Datum: 01.03.2016

## **K 76n, Steinfurt: Verlegung Gewässer 3500, zukünftig Gewässer 3591**

**hier: wassertechnische Stellungnahme**

**Anlage 1**  
01.03.2016  
Maßstab 1:500

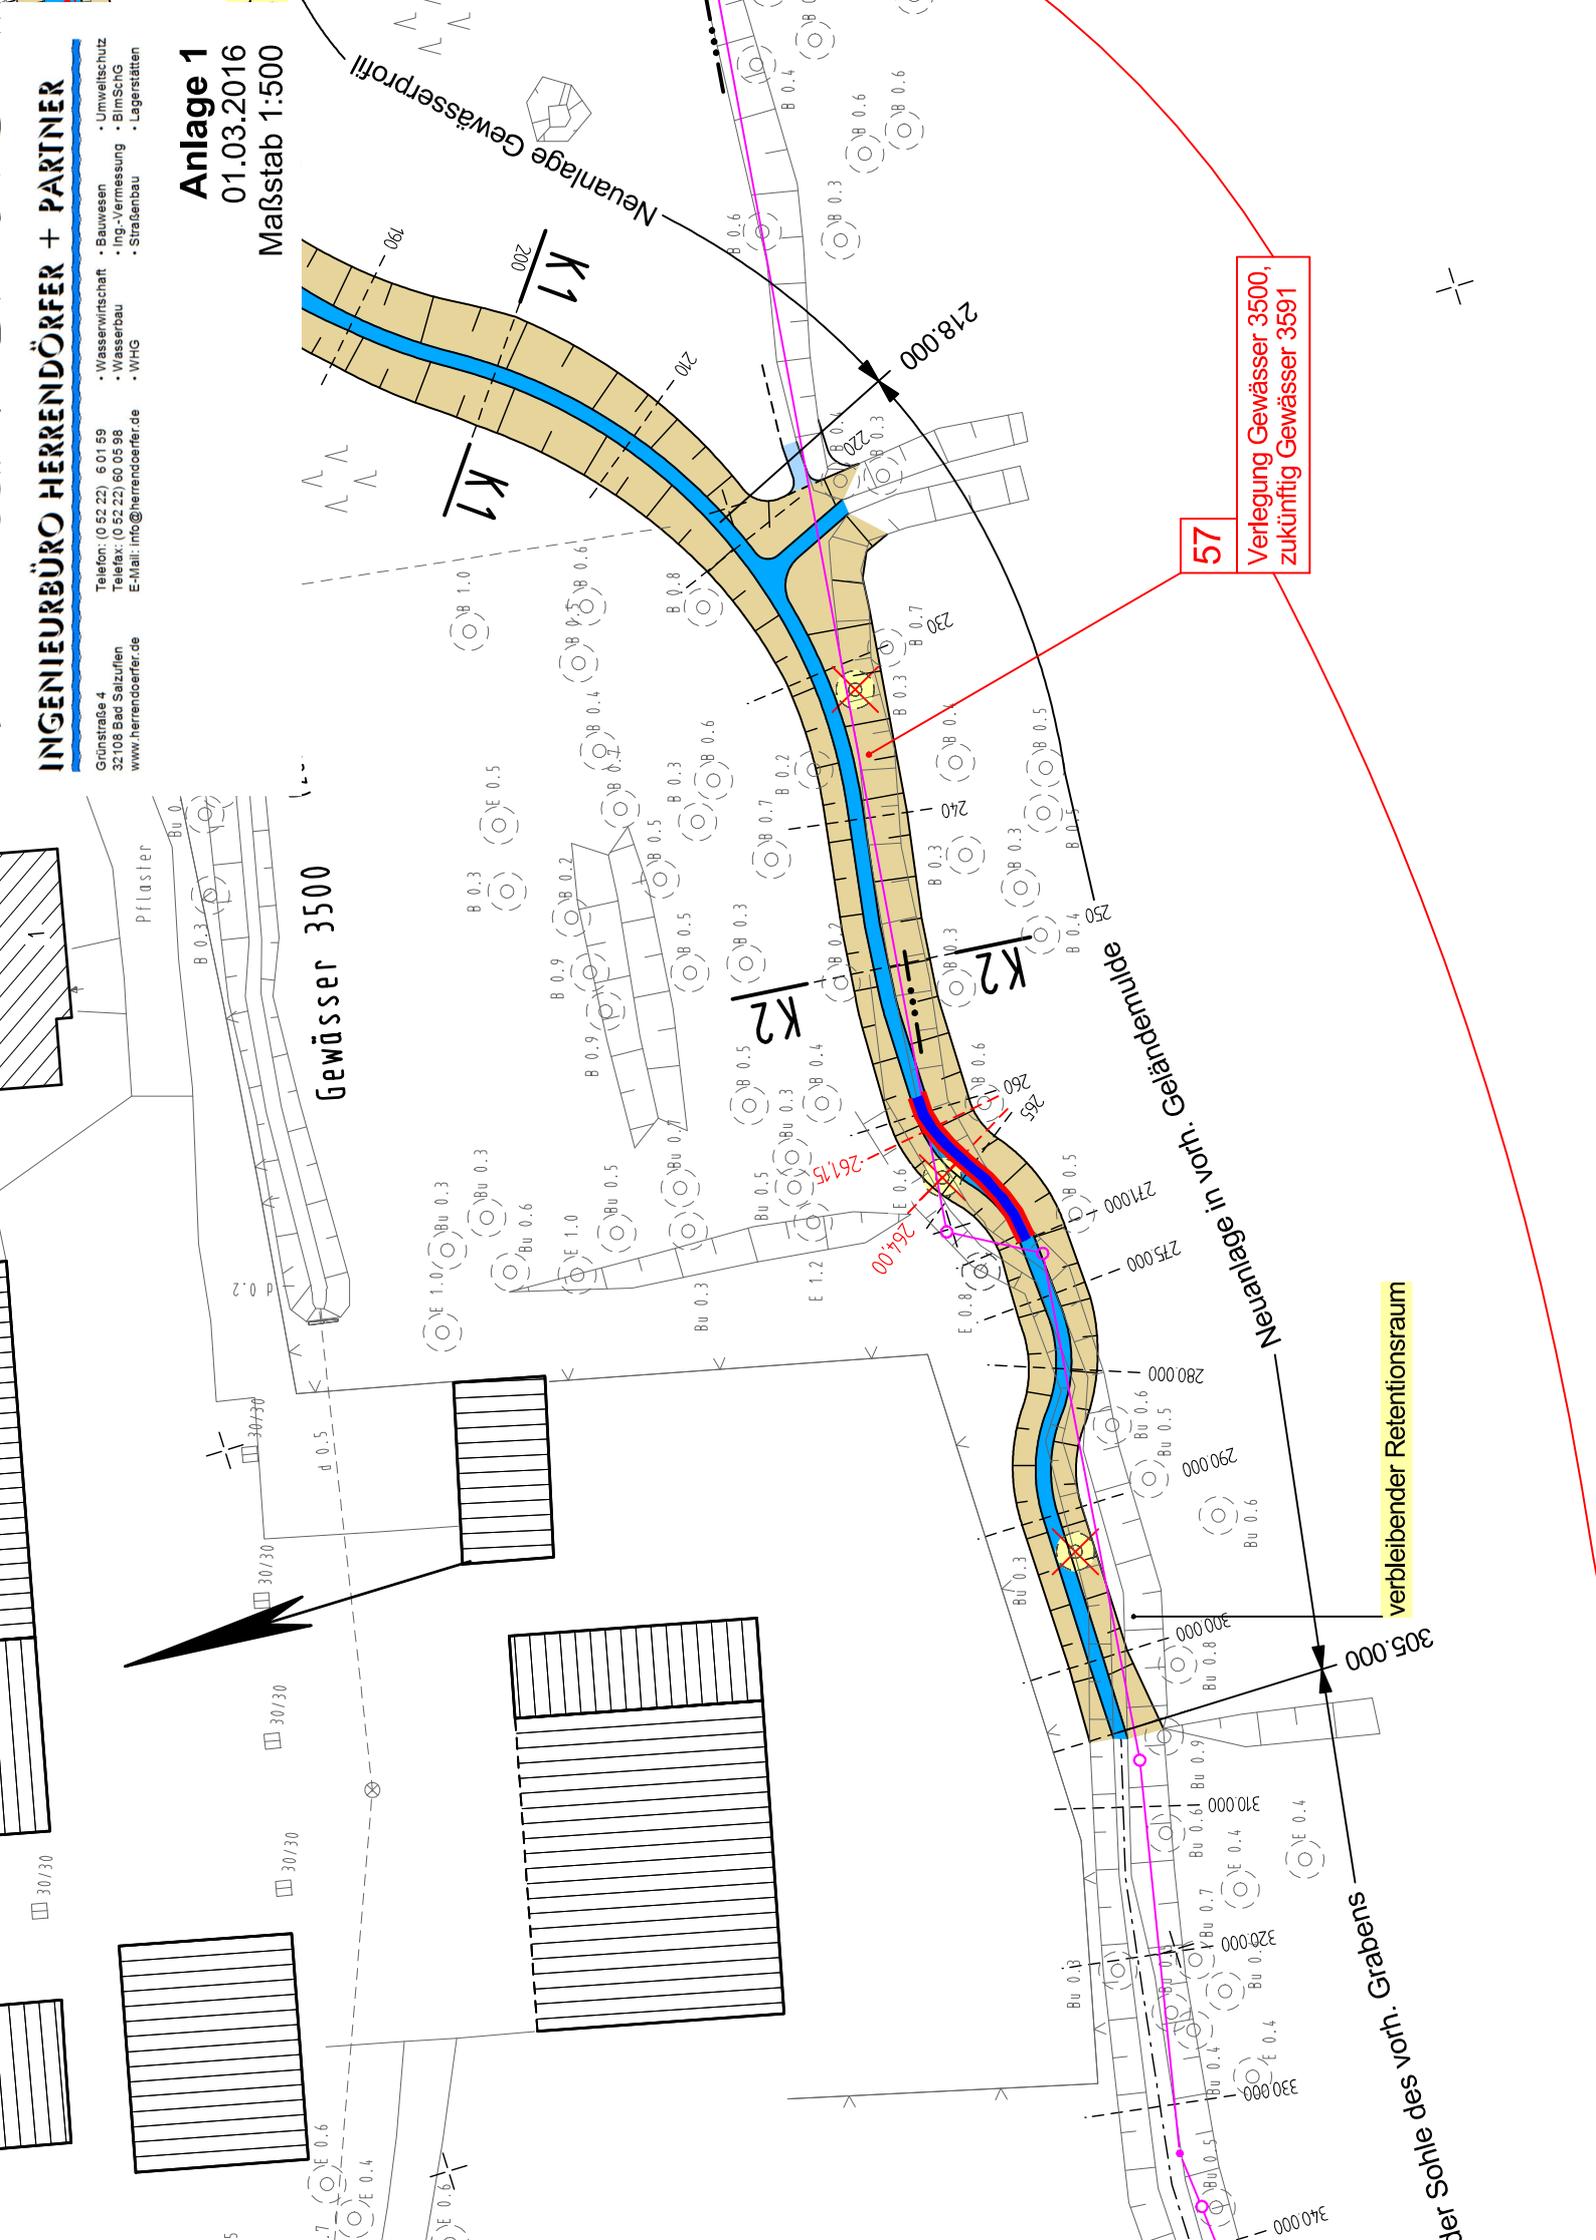
Aus wassertechnischer Sicht ist die Führung des Gewässers im verfügbaren Raum weiterhin möglich, wenn statt des vorgesehenen Trapezprofils ein Rechteckprofil für den Abfluss gewählt wird (siehe Anlage 1). Um den Abfluss des 50 und auch 100-jährlichen Hochwassers zu gewährleisten ist bei sonst gleichen Abflussparametern für einen Rechteckquerschnitt als Ersatzquerschnitt eine Sohlbreite von 1,85m erforderlich. Engere Querschnitte dürften in jedem Fall zu einem Aufstau oberhalb führen, der ohne weiteren rechnerischen Nachweis nicht definiert werden kann.

Im beiliegenden Lageplanausschnitt habe ich die Strecke skizziert die mit einer Ufersicherung versehen werden müsste. Der Bereich sollte mindestens drei Meter vor der Eiche beginnen und mindestens fünf Meter hinter der Eiche bestehen. Die Strecken davor und dahinter stellen den Übergang zum Trapezprofil dar.

Die Seiten des Gewässers in dieser Form nicht standfest sind ist hier eine Sicherung erforderlich. Diese kann wie Sie bereits vorgeschlagen haben mit einer Faschinenkonstruktion (Pfahlreihe mit Flechtwerk) erfolgen um hier keine künstlichen Baustoffe in die Landschaft einzubringen,

alternativ wäre auch ein Abflussprofil z.B. mit U-Schalen aus Beton möglich. Die Faschinen haben jedoch den Vorteil, dass die Pfähle je nach Lage vorhandener Baumwurzeln geschlagen werden können. Da die Böschungssicherung voraussichtlich im Kronenbereich der Eiche und auch der gegenüberliegenden Buche einzubauen ist, sind hier auf jeden Fall Baumwurzeln zu erwarten.
